Analizator Atellica® IM 1300
Analizator Atellica® IM 1600

**Uzupełniające pismo dotyczące:
Wkładów nawilżających (Humidity Packs) nieprawidłowo identyfikowanych jako
przeterminowane (seria 0010)**

Niniejszy formularz odpowiedzi służy potwierdzeniu, że otrzymali Państwo załączoną ważną informację dotyczącą bezpieczeństwa stosowania (UFSN) ASW20-02.B.OUS z lutego 2020 roku, przesłaną przez firmę Siemens Healthcare Diagnostics, zatytułowaną „Wkłady nawilżające nieprawidłowo identyfikowane jako przeterminowane (seria 0010)”. Prosimy o przeczytanie każdego pytania oraz zaznaczenie właściwej odpowiedzi.

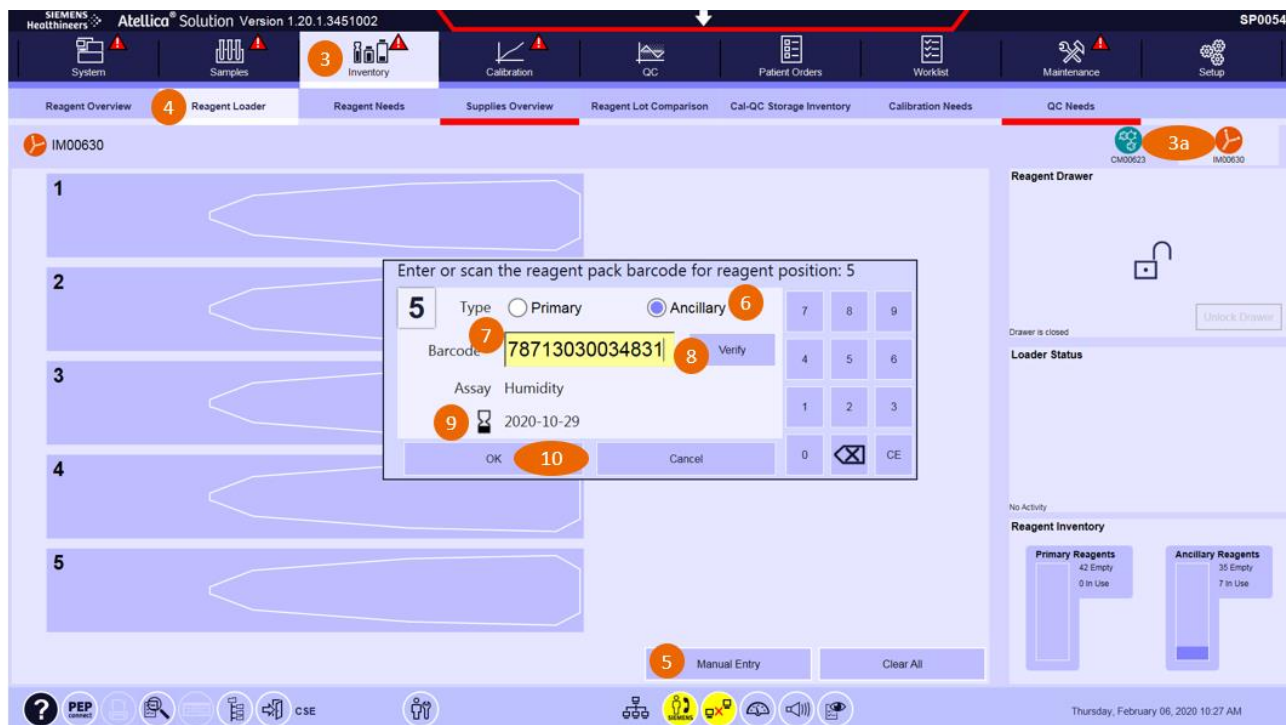
2. Zamaż kod kreskowy 2D dotychczasowego wkładu nawilżającego trwałym markerem, aby system nie mógł go odczytać (widok z góry). Nie zrywaj oryginalnego kodu kreskowego.
